Naše zn. 11643/2020-SŽDC-SSV-Ú3  
Listů/příloh 12/18

**Věc: Výstavba odbočky Rajhrad**

Vysvětlení/ změna/ doplnění zadávací dokumentace č. 4  
ve smyslu § 98 a § 99 zákona č. 134/2016 Sb., o zadávání veřejných zakázek, ve znění  
pozdějších předpisů (dále jen „ZZVZ“)

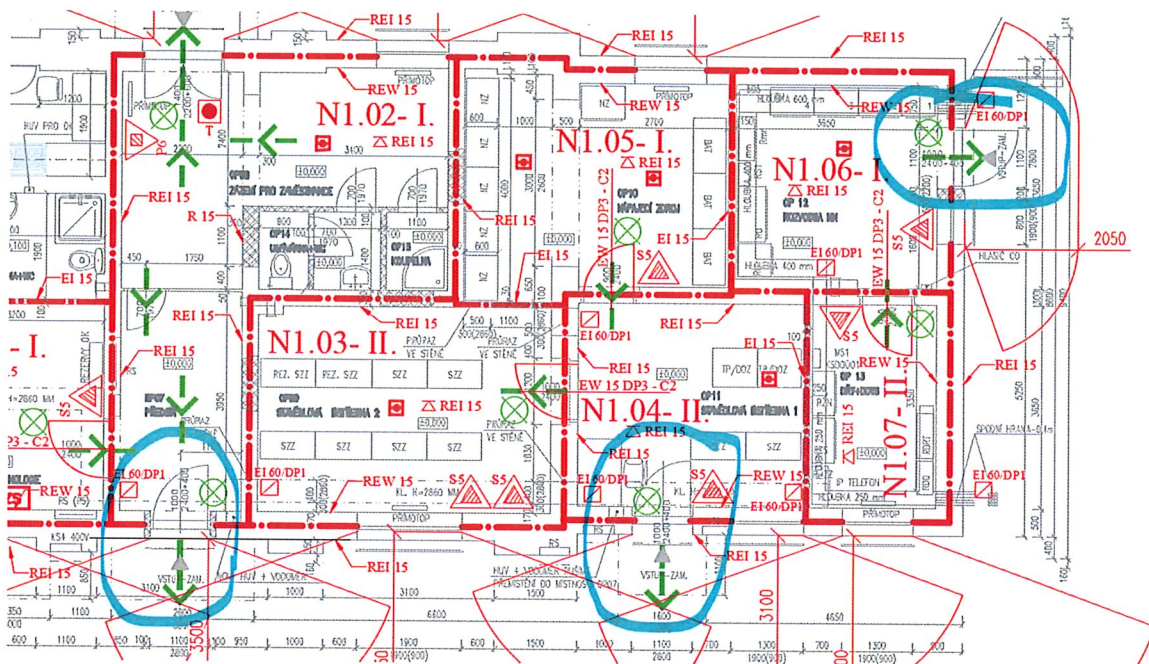
**Dotaz č. 70:**

SO 01-40-02 – pol. č. 19, položka s kódem „R15“ nemá uveden žádný popis, žádáme jeho doplnění.

**Odpověď:** Položka R15 zůstala omylem z předchozí verze rozpočtu, kdy měla být v rámci stavby rekonstruována celá výpravní budova. Položka označuje venkovní dveře vyznačené ve výstřižku modře. Dveře jsou součástí jiné stavby – Oprava budovy zastávky Rajhrad. Položka č.19 výkazu výměr s kódem „R15“ byla zrušena.

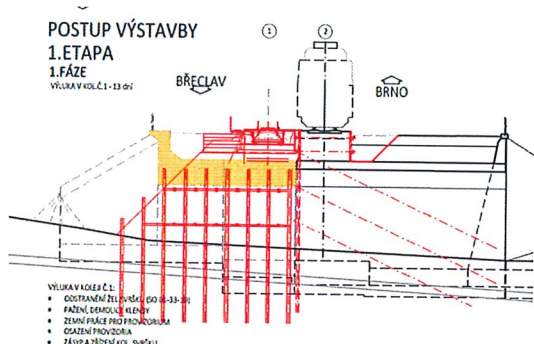
V příloze B.2 jsou přesně popsány přípravné postupy a stavební postupy včetně výluk, čl. 4, součástí této přílohy je tabulka plánovaných výluk, která nekoresponduje termínově i délkou výluk. Další rozpor je v příloze B.8 HMG. V žádném z těchto podkladů nejsou obsaženy výluky, které jsou popsány v příloze č. 11 D 2.1.4. SO 01-22-01. Jde o zásadní rozpor, žádáme o sjednocení těchto podkladů.

**Odpověď:** O drobných odlišnostech v harmonogramu stavby a stavebních postupech projektové dokumentace zadavatel ví. Tyto drobné nesrovnalosti se již nepodařilo před oznámením soutěže sladit. Uchazeči budou vycházet z harmonogramu stavby uvedeném ve Zvláštních technických podmínkách, které jsou součástí zadávací dokumentace, a jedná se o nadřazený podklad k vlastní projektové dokumentaci. Pokud uchazeč považuje délku předjednaných výluk uvedených v ZTP a projektové dokumentaci za nedostačující, požádá ihned po podpisu smlouvy o dílo o další výluky – zařazení výluk do plánu realizace (střednědobé plány), viz Zvláštní technické podmínky (ZTP). Uchazeč v rámci své nabídky předloží upravený harmonogram stavby včetně požadovaných výluk nad rámec projektu. Tyto výluky ve svém harmonogramu zvýrazní a doplní popisem, pro jaké práce jsou výluky požadované.

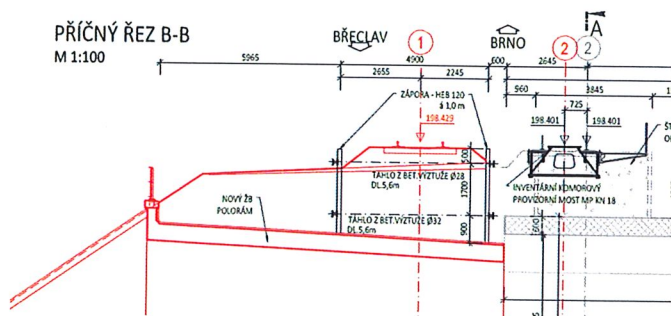
D. 2.1.4. SO 01-22-01, příl. č. 12 - jak je zajištěna stabilita provozované koleje č. 1, byly montážní stavy zajištění koleje stažením do „pilíře“ o výšce až 3 m posouzeny na kolejový provoz?

Viz. obr.

**Odpověď:** Ano, pažení v tomto uspořádání bylo posouzeno na model železniční dopravy pro traťové třídy D4.

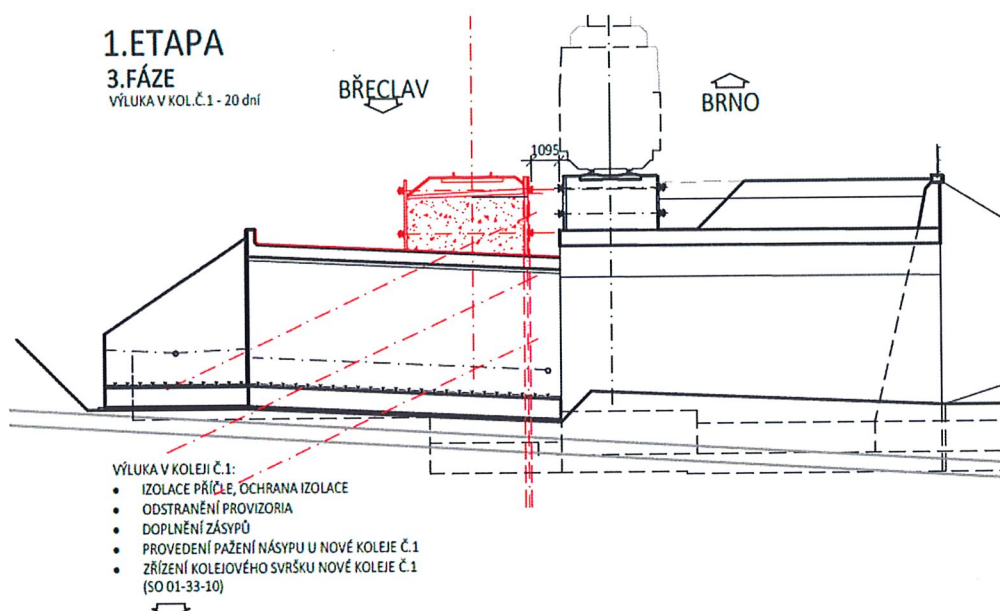
D. 2.1.4. SO 01-22-01, příl. č. 11 - v rámci 1.etapy 3.fáze je naznačeno zřízení zemních kotev pažení nové koleje č.1. Tyto nelze provést, dokud je kolej č.2 v provozu ale musí být aktivní pro provoz v nové koleji č.1. Je nutno navrhnout jiné řešení stabilizace pažení kol.č.1. tak, aby ho bylo možno provést před zahájením výluky v TK2.

Viz. obr.

**Odpověď:** Zemní kotvy pažení před a za opěrou budou zřizovány postupně při odtěžování zeminy za opěrami v navazující fázi – 2. etapa 1. fáze, v 1. etapě 3. fáze budou instalovány pouze záporné s jejich betonážemi a připraveno pažení „do sloupů“ na nově zřízené polovině mostu. V příl. 11 bylo opraveno zobrazení a popis související s jejich zřízením.
